ZMIANY NIEISTOTNE
- WYCIĄG Z PROJEKTU

| Temat: | Budowa wieży widokowej wraz z infrastrukturą i urządzeniami budowlanymi. PROJEKT ZMIAN pozwolenie na budowę z dnia 25.08.2016 decyzja Nr. AB.V.1.873.2016 | |
| Obiekt: | WIEŻA WIDOKOWA | |
| TREŚĆ RYSUNKU | POZIOM +25,50 Rysunek zamienny do rys. Z3 | Faza: Budowlany |

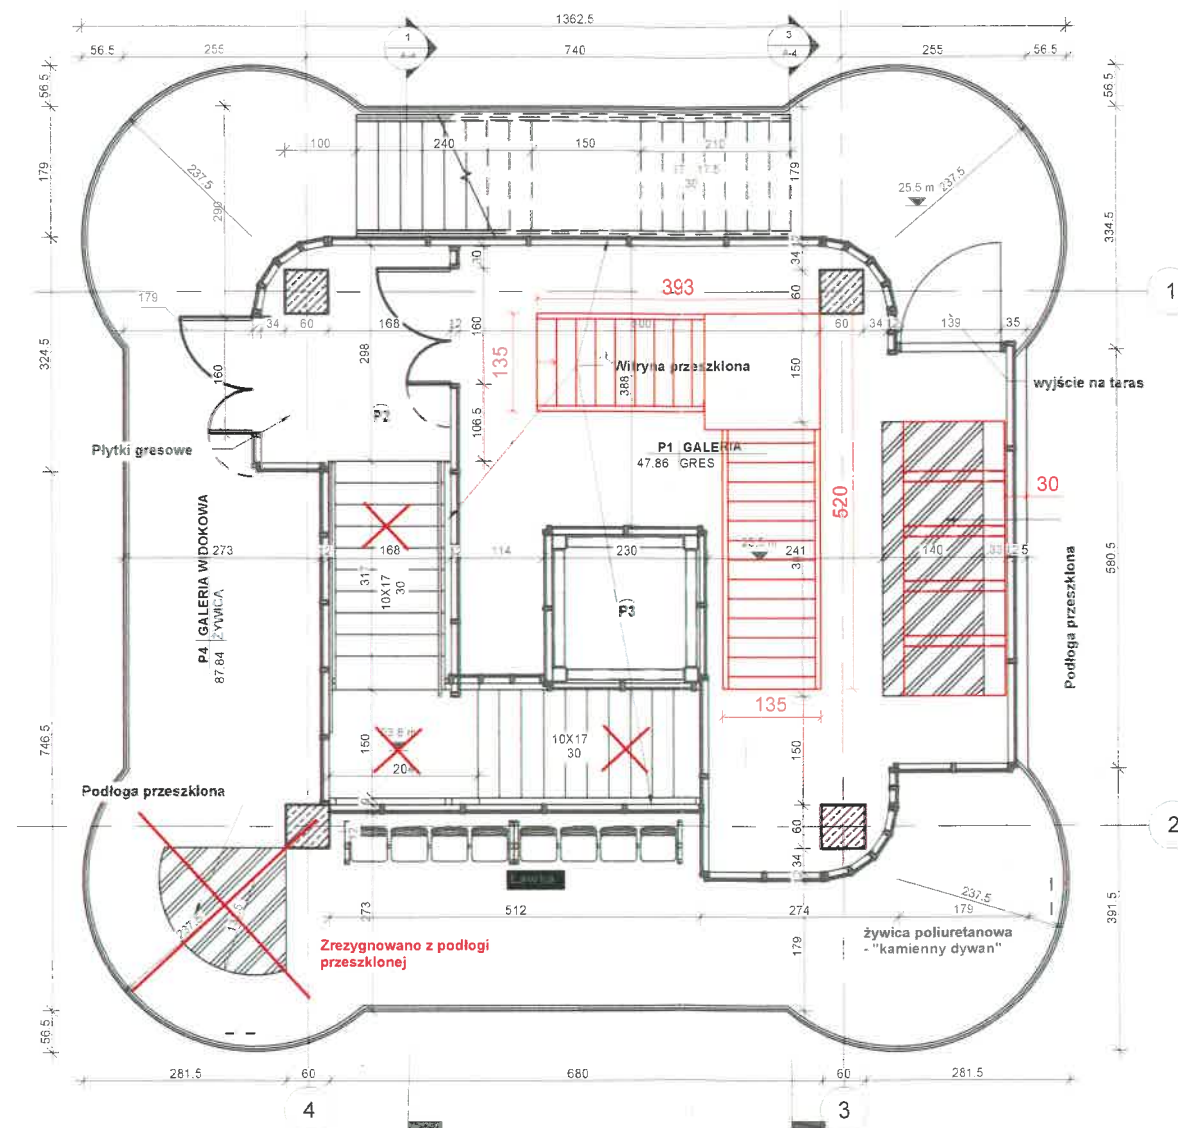
Poziom +25,5 m - Rysunek zamienny Skala 1:100

ZMIANY TE ZAKWALIFIKOWANO JAKO ZMIANY
NIEISTOTNE W ŚWIELE ART.36A USTAWY PRAWO
BUDOWLANE
